**Avis délibéré**  
**de la Mission régionale d'autorité environnementale**  
**Provence-Alpes-Côte d'Azur sur le projet de**  
**télécabine Pontillas comprenant l'aménagement d'une zone**  
**débutant à la Salle-les-Alpes (05)**

**N° MRAe  
2021APPACA35/2868**

Figure 3: Plan masse projet gare amont (travaux de réseaux non évoqués dans l'étude d'impact). Source : permis de construire

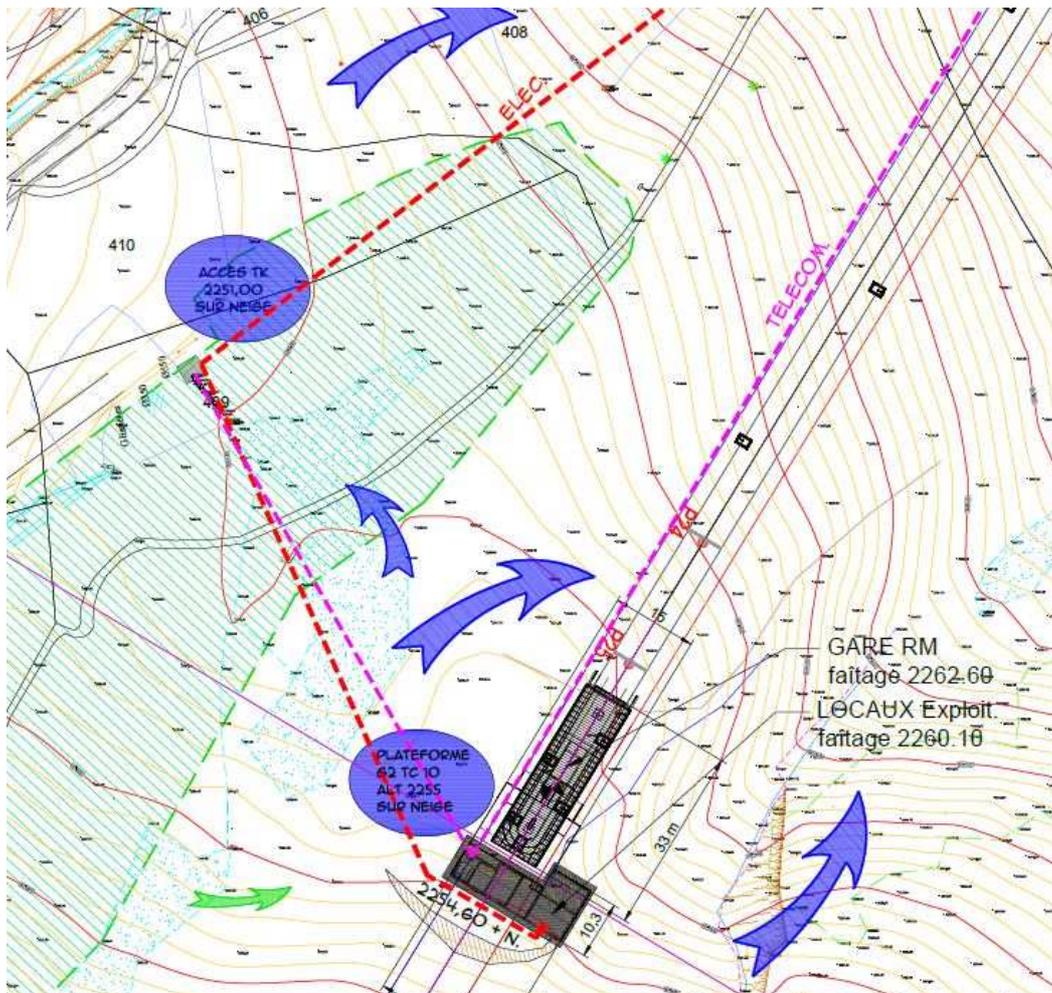
L'implantation des lignes de télécommunication et d'électricité entre la gare amont de la télécabine et la zone de départ des téléskis, qui apparaît uniquement dans le dossier de permis de construire (cf figure 3) peut également avoir des impacts sur des zones humides qui ne sont pas évalués.

**La MRAe recommande de réévaluer l'impact résiduel sur les zones humides et de proposer des mesures de compensation en référence au Schéma directeur d'aménagement et de gestion des eaux Rhône-Méditerranée.**

Figure 4: Présentation des zones de covisibilité du projet sur fond « google earth ». Source : étude d'impact.

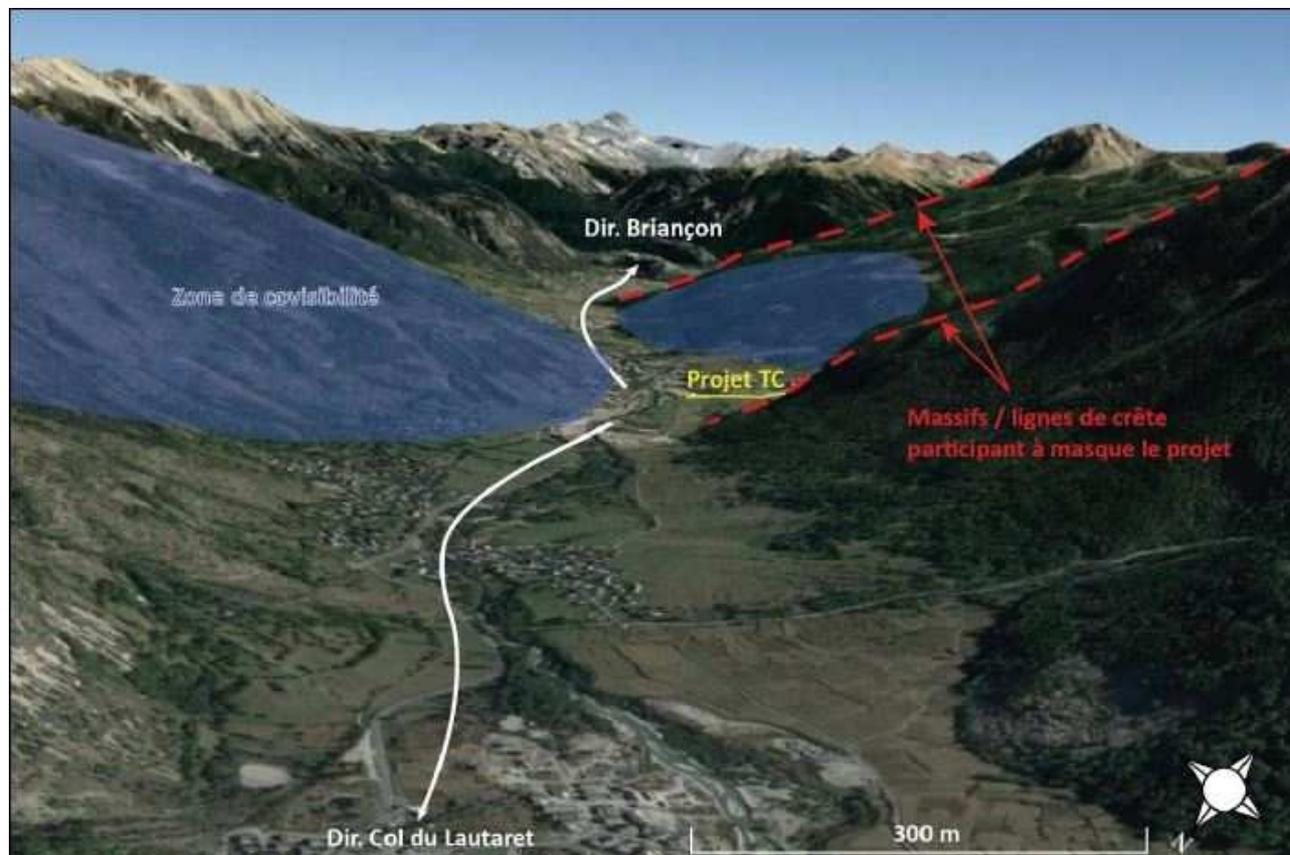
la perception du site en vue lointaine conclut à une covisibilité limitée « grâce à des massifs orientés nord-est de part et d'autre du projet le rendant peu perceptible ». Cette analyse repose sur une figure présentant les zones de covisibilité qui, bien qu'approximative et lacunaire (cf figure 4), montre qu'elles sont significatives. Les principaux points de vue ne sont pas répertoriés. Aucune photographie d'ensemble du versant concerné n'est présentée, ce qui ne facilite pas l'appropriation du contexte paysager.

***La MRAe recommande d'approfondir le volet paysager en mettant en évidence les principaux enjeux, en justifiant les choix architecturaux et d'implantation au regard de ces enjeux et en analysant les incidences paysagères en saison estivale notamment pour la zone amont.***
